#### **Additif 36: Règlement n° 37**

#### **Révision 7 – Amendement 7**

Complément 44 à la série 03 d'amendements au Règlement – Date d'entrée en vigueur: 8 octobre 2015

#### **Prescriptions uniformes relatives à l'homologation des lampes à incandescence destinées à être utilisées dans les feux homologués des véhicules à moteur et de leurs remorques**

*Feuille H17/2, tableau, modifier comme suit:*

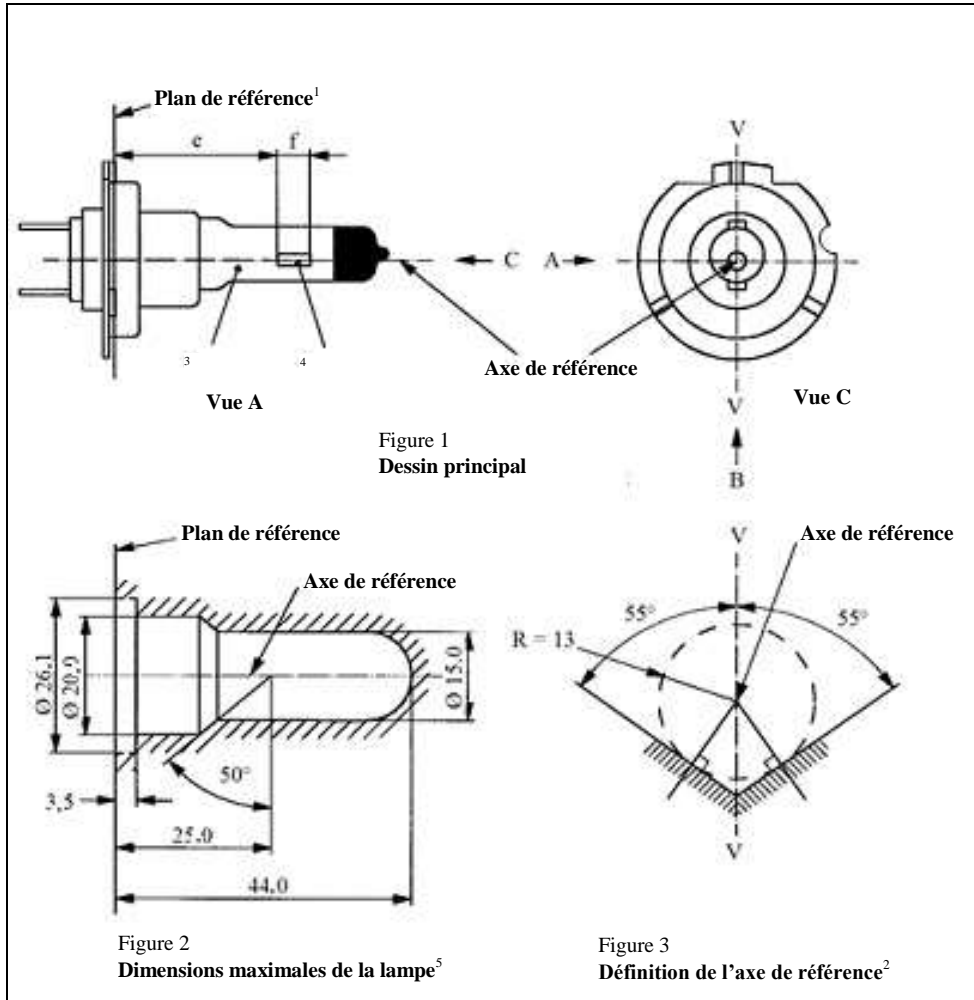
Culot PU43t-4 selon la Publication 60061 de la CEI (feuille 7004-171-2)
---

Feuille PR21/5W/1, le croquis suivant,

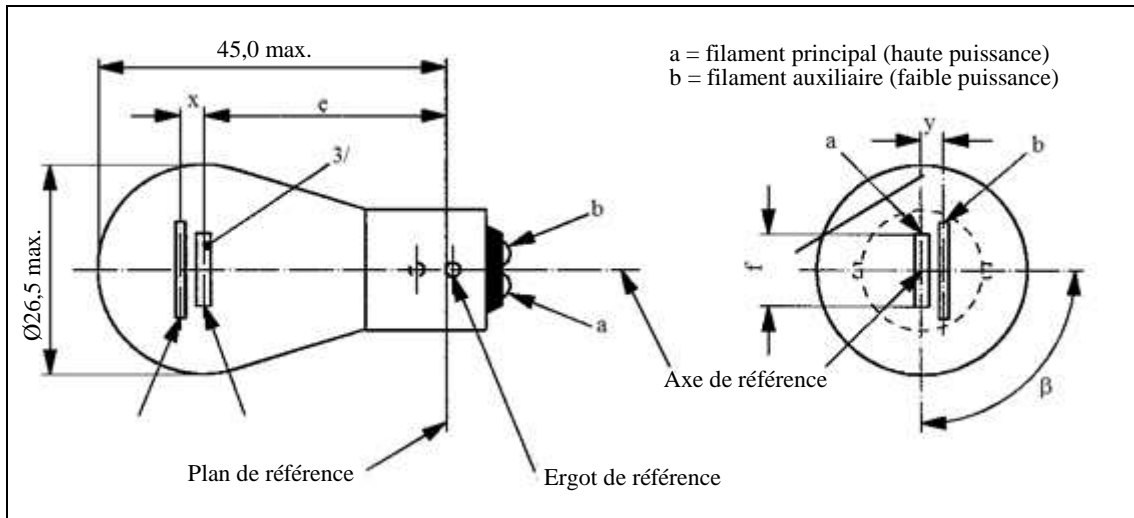
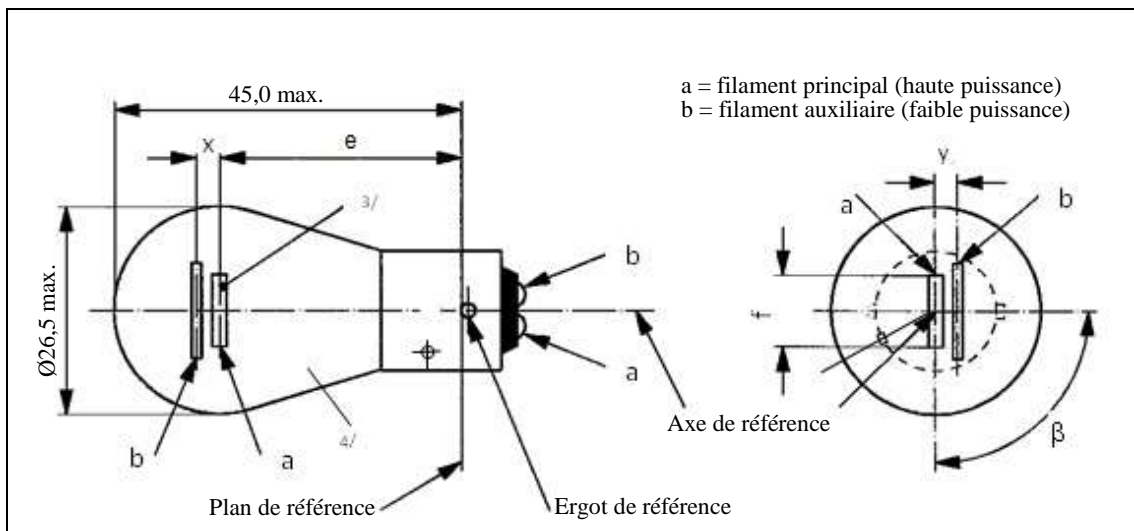
modifier comme suit:

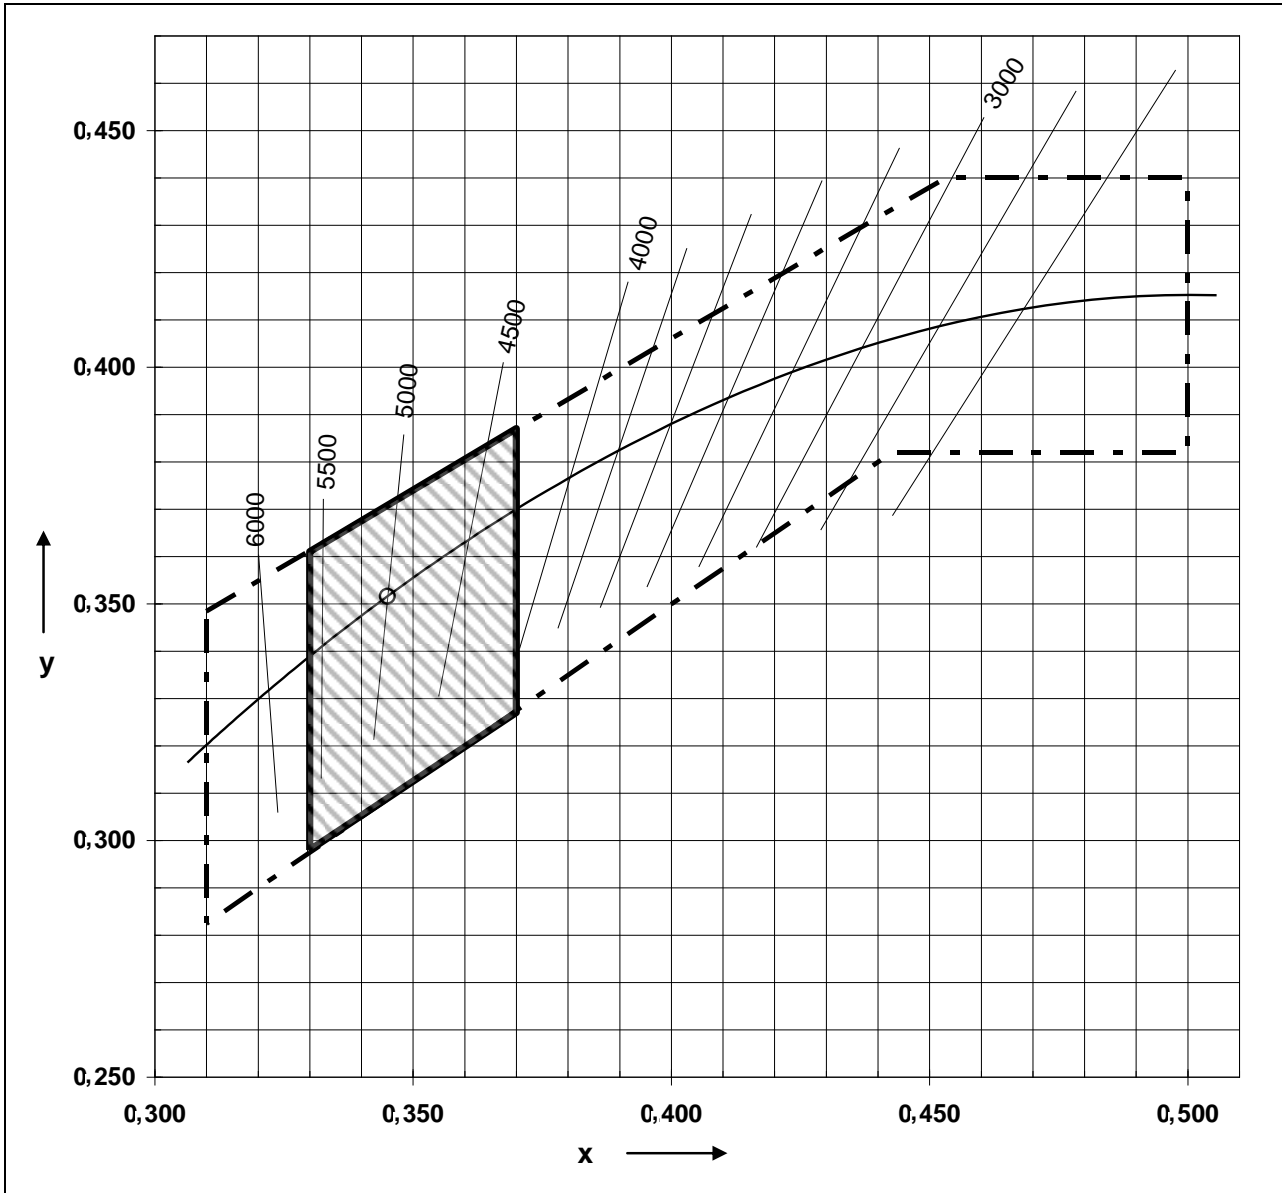
*Ajouter un nouveau paragraphe 2.4, ainsi conçu:*

«2.4           Limites de couleur plus strictes.

La figure ci-après montre la zone de tolérance pour la couleur blanche (à l'intérieur des lignes en tirets) et la zone de tolérance restreinte pour la source lumineuse à incandescence H20 (zone ombrée délimitée par des lignes pleines) dans le système de coordonnées chromatiques de la CIE (x, y).
